## 设计变更通知单

第 02 号

工程名称	MR、CT机房及辅助用房改造工程			设计号	2022-0124
项目名称	MR、CT机房及辅助用房改造工程			专业	结构
变更原因	图纸会审纪要			影响专业	无
主送	建设单位	抄送	监理、施工单位	共 2 页	第 2 页

### 钢梁平面布置图

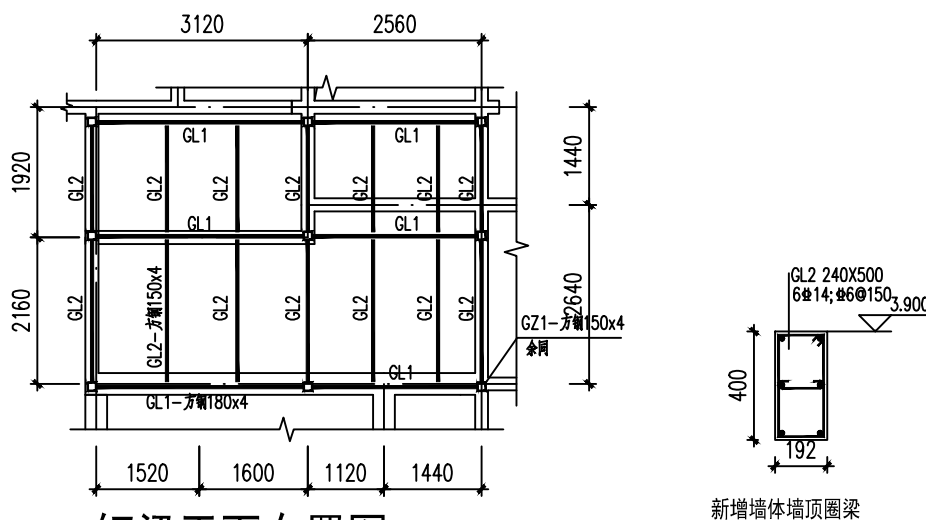
1. 3.改造-清单项010901002001型材屋面中钢构规格型号不明确,请明确规格型号间距,或者明确钢构工程量。

回复:详见下图。

梁钢号: Q235B

梁柱顶标高4.200
